INA SERVICE INFO

Umlenkrolle 532 0471 10

Optische Unterschiede

Art.-Nr.: 532 0471 10

Bild 1: 532 0471 10 - Alte Ausführung

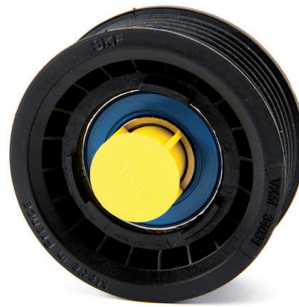
Auf Grund der ständigen Weiterentwicklung unserer Produkte wurde die Umlenkrolle 532 0471 10 modifiziert.

Bei der alten Ausführung ist die Schraube mit einer gelben Plastiksicherung fixiert (Bild 1). Diese muss vor dem Einbauen der Umlenkrolle entfernt werden und die Schraube kann anschließend herausfallen.

Die neue Ausführung ist mit einer unverlierbaren Schraube versehen (Bild 2). Dadurch bleibt sie immer in der Umlenkrolle.

Beide Ausführungen erfüllen die technischen Spezifikationen und können uneingeschränkt verwendet werden.
